## 第2回太田西複合拠点公共施設ワークショップ 「新しい太田の風景をつくる」

日時： 7月3日（土）

第2回ディスカッションでは、「施設の配置・巻き方」をテーマに次の4案について議論をしました。

# A 案

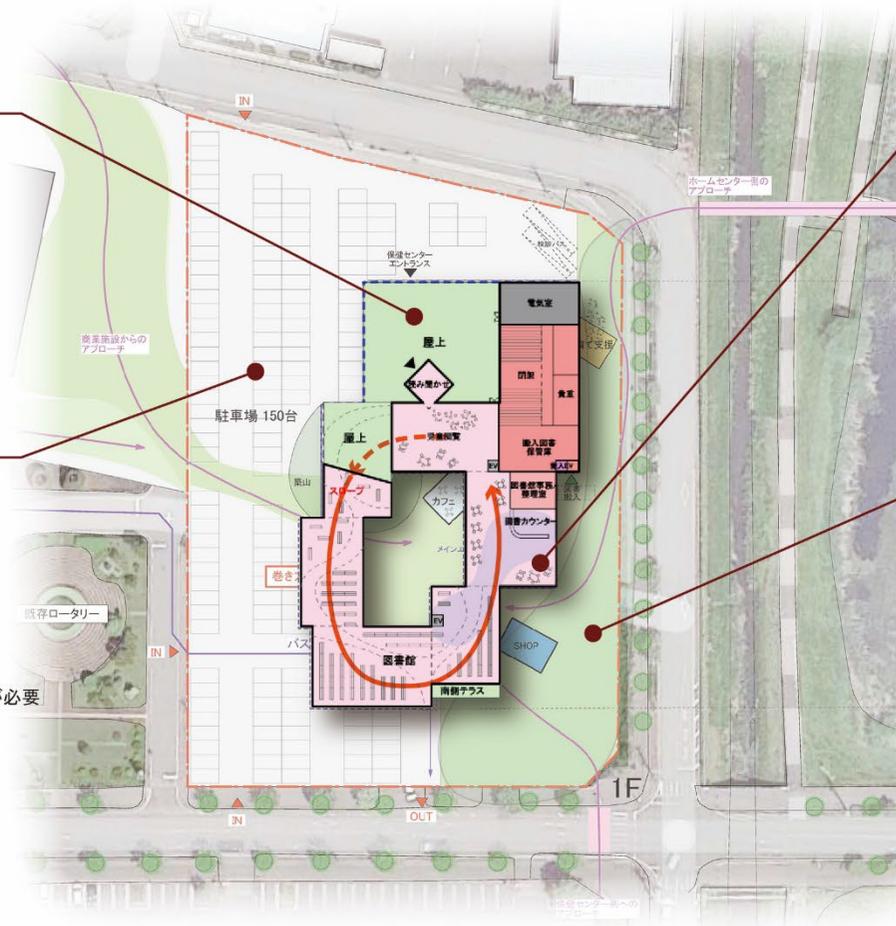
**A** 商業施設に対して屋上がなだらかなアプローチでよい

**A** 屋上ドアが北西を向いているのは冬場危険

**A** 東側が高いので建物の西（奥）側から大川がみえない

**D** 屋上の緑地の意味不明。目的は？太陽光の方が良い

**D** 吹き抜け部分は屋根（ガラス）をつけたらいい

**A** 駐車場からの導線が良い

**A** バスの通行路が駐車場の中央近くにあるので交通事故対策が必要

**B** 車の in、out が不便

**E** 築山の位置と駐車場の位置

**A** 読書中の視線が大川に向けて気持ちよさそう

**A** 前面通りからの見え方がよさそう

**A** 建物の顔が2方向に向くのでシンボルになる

**A** 大川へ開かれていて、開放感がある

**A** 緑地傾斜が駐車場に向かっており綺麗に見える

**A** 駐車場側の築山は要らないのではないか

**A** 築山の位置が B 案、C 案でも良いのでは  
西側だと遊び場として駐車場があり注意。

**D** 敷地の角。人の動線を考えると交通状よくない

# B 案 1F

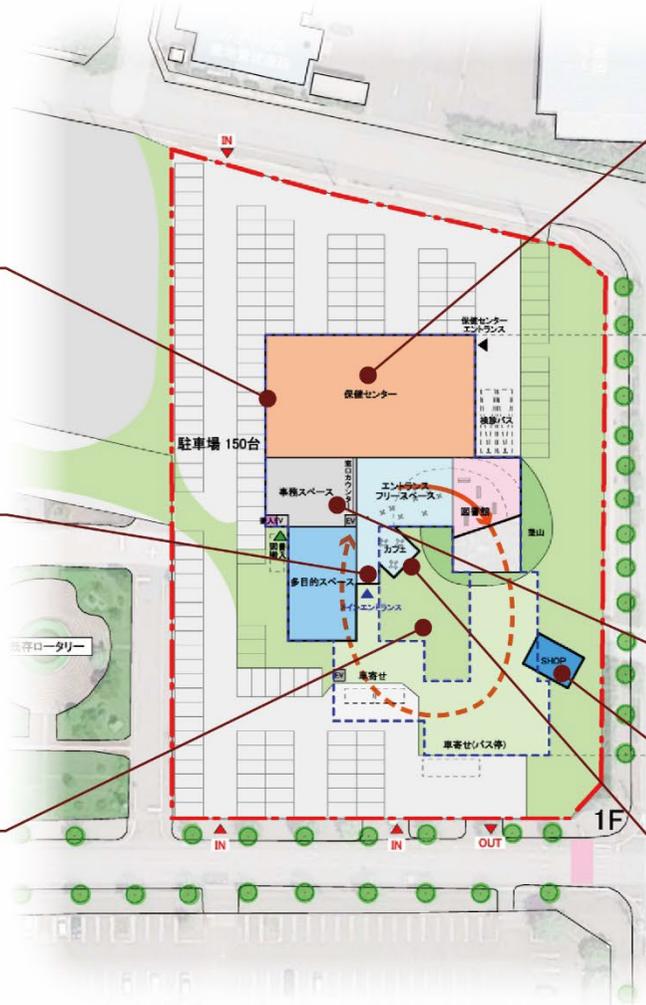
- A 赤木山方面が高くなっており眺望がよさそう
- A 西側が高くて風の影響が少ない
- A 大川側が低いので繋がりがよさそう

- A 正面からの見栄えよい
- B 強風ばかりではなく、地域の臭いから守られていると良い
- B 南玄関は明るくて良さそう
- C ピロティが高い
- E エントランスで目的場所がすぐわかる

- A 中庭が開かれているためイベントがやりやすそう

- A バスの動線がシンプルでよい
- B 北に保健センターはプライバシーが守られ静かで良さそう
- B 保健センターが道から目立たない
- B 個人的に重視する3項目。通りからの見え◎、大川とのつながり◎、風に対する強さ◎
- E 築山の見え方が印象的
- E 横から見た時の形がきれい

- A 保健センターが暗いと、うつの人が相談に来た時よけいにくつになりそう
- A 利用者からすると保健センターが北側で陽が当たらないのは、少し残念なるべく明るくしてほしい

A 保健センターの入口が分かりづらい

B 事務スペースが良い位置すぎる。もったいない

B 商業施設とのつながり弱い

A ドライブスルーの機能を持たせるなら、南北の道路を使って保健センター北西・北東の配置が良いと思う

D 行政窓口をドライブスルーにしたらい

B SHOPがいかしきれていない？

E カフェから築山が見える

E 中庭スペースが風から守られている

# B 案

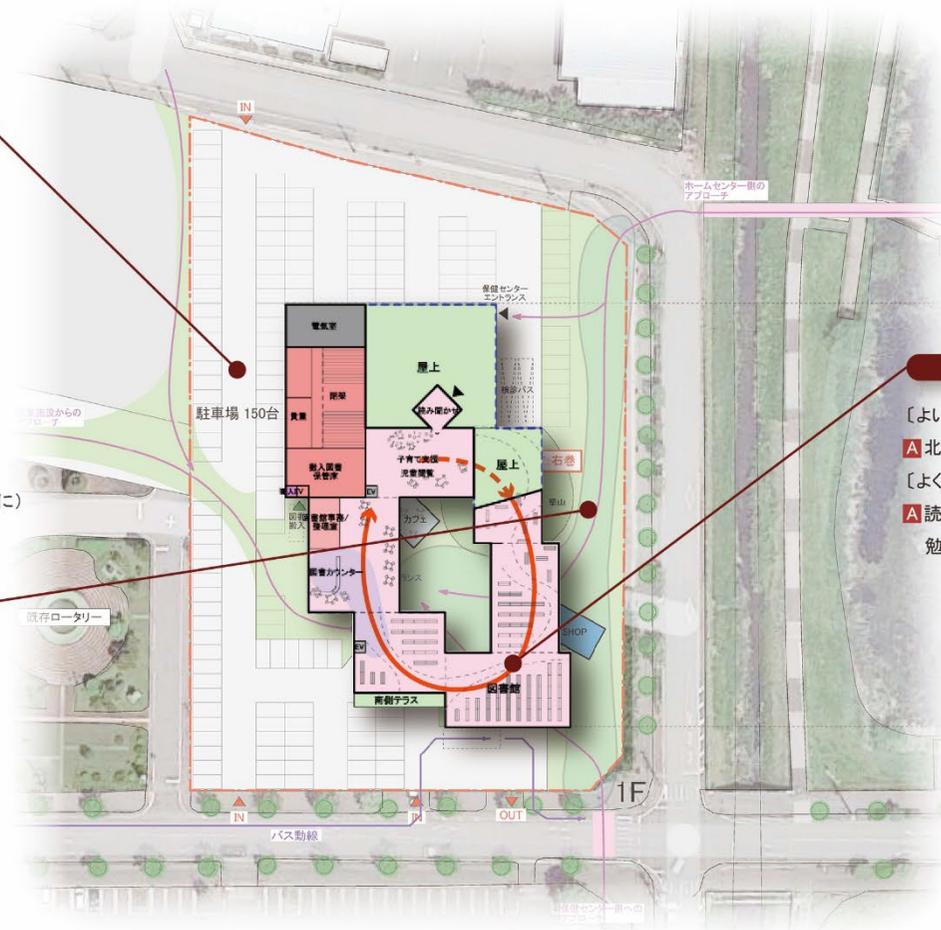
- B** バス利用者に優しい
- B** 車も図書館入口も出入りが便利
- A** バスの動線が良いと思う
- D** 駐車が目的のところに近いのが良い
- D** 保健センターと駐車が近い
- E** 検診バス？スペースの収まりが良い

- E** 築山の位置と駐車場の位置

- A** 土日、ジョイフル渋滞、車の流れも検討した方が良い(全体的に)

- A** 大川に沿って開け、明るさ及びロケーション良好
- A** 築山が大川に面しているため、子供が喜びそう
- A** 読書中の視線が大川に向いて気持ちよさそう
- A** 北側からの風がさえぎれる構造は良い
- A** 西側が高く大川から大川への見晴らしが良い  
(建物全体から大川が見える)
- B** 大川へのアプローチが良い
- E** 小さい子の遊ぶ場所が安全 (グリーンスペース)

- A** 北側に大きい保健センターがあり風を防げる

- A** 読本にとっては直射日光が当たらない北側の方が良い  
勉強するにも北側の方が落ち着きそう

# C 案

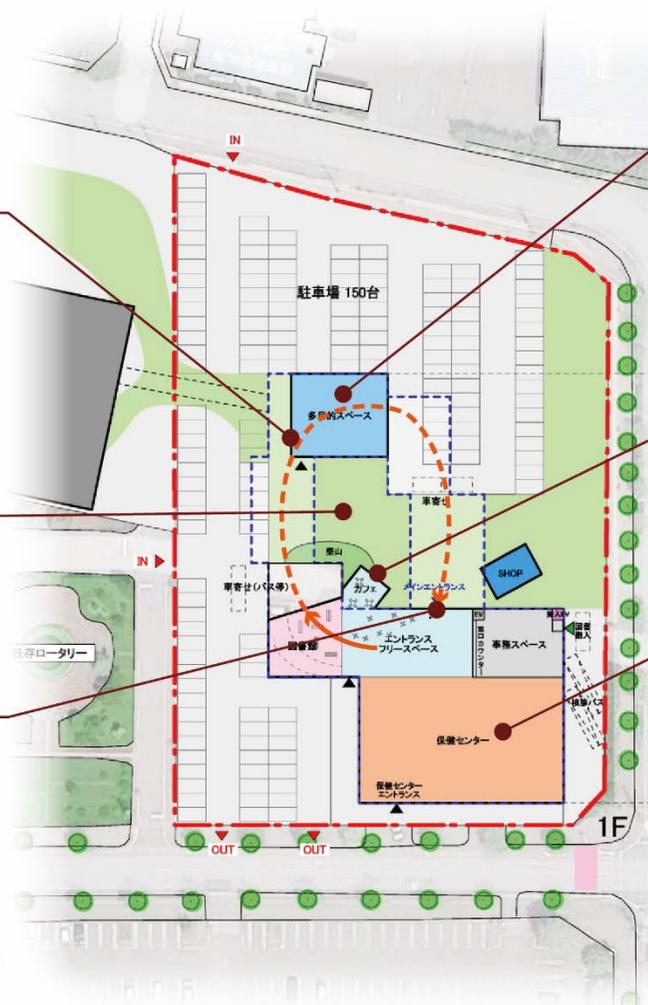
- E ジョイフルから歩いてアプローチしたとき見え方が…
- E 入口から見た時、大きな壁で圧迫感がある
- E 風
- E 北風がたくさん入ってくる

- A 冬場の風が中庭でつむじ風を起こしそう

- B 商業施設とのアプローチ良い
- D 大川から商業施設への緑地のつながりがある

- A 保健センターが前面にあって圧迫感がある
- A 北向きの出入口は危険（手をはさむ）
- A 北側から強風が中庭に吹き込んで冬は使えない可能性あり
- E アプローチがよくなさそう
- E 北側の出入口は強風（冬・春）に対応しづらいと思う
- E 目的場所へ行くのにわかりづらい

- A 多目的スペースが独立して中庭にあるので、コンサートなど音の出るイベントしやすいかも
- A 北側に風よけさえあれば、庭や多目的スペースを活用しやすく、イベントしやすい

- D 多目的ホールは事務スペースにしたらいい 将来的に老人対策になる

- B カフェの場所がいい

- E カフェから築山が見えない

- A 保健センターが道路に近く、南側で明るくあたたかいので、利用者にとっては良い（暗いと気分も暗くなる）
- D 保健センターは良い位置です。

- A 道路側に保健センターだと見栄えが良くなさそう（前面道路から）
- A プライベート空間である保健センターが2方面道路に向いている必要があるか
- A 正面が保健センターはお堅いイメージ
- B 保健センター利用者のプライバシーを守りづらい
- B 通りに対して圧迫感がある
- B 大川とのつながりが弱い
- C 風に弱い（ホコリ、扉開閉）
- D 保健センターが手前のため奥が見えない

# D 案 1F

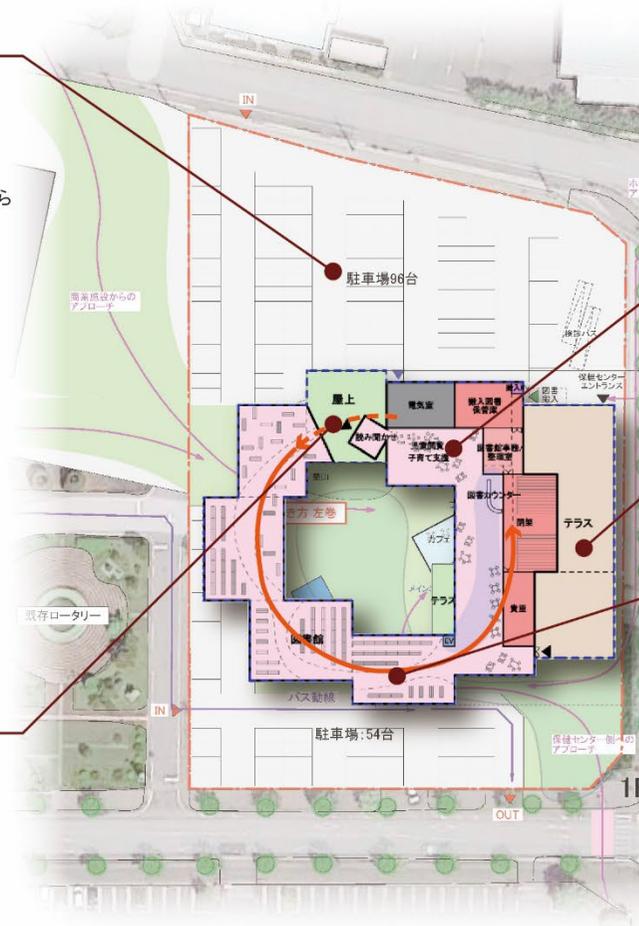
- B 形がかわいらしい。丸い
- C 遊び心があるところが良い。自然な感じがする。
- E 商業施設とのつながり
- E 建物のまるい形がよい

- A 全体的に部屋が細くなるので使いにくいスペースができそう
- B 静かな時間を過ごせるかな？

- E D が 90 度回転するとよい

- A 中庭を有効活用できそう
- A 中庭が広いのでイベントしやすそう。周りの建物からギャラリーで見れる
- B 中庭に面したカフェが良い
- B 中庭が広い
- B 中庭で静かに過ごせそう
- B 中庭のスペースに余裕を感じさせます
- C 開放感がある
- C 真ん中の広い感じは良い
- E 中庭？ 広々と使える

- A 北側から強風が中庭に吹き込む可能性があり、冬は使えないかも
- A 冬場の風が中庭でつむじ風を起こしそう
- A 中庭が広すぎる

- A 保健センターが北側ではなく明るく道路に近いのは良い
- B 保健センターが目立たない
- B 北側にある保健センターは静かで良さそう
- B いい意味で保健センターが分断されている
- B 丸はどこにでも行けそうで良い

- A せっかくの大川に対して保健センターがあり、閉鎖的なのがもったいない

- A 北側に出入口を作ると危険（手をはさむ）

- E 1階入口がせまく感じる（じゃまかい）

- E 一目で目的場所がわからない
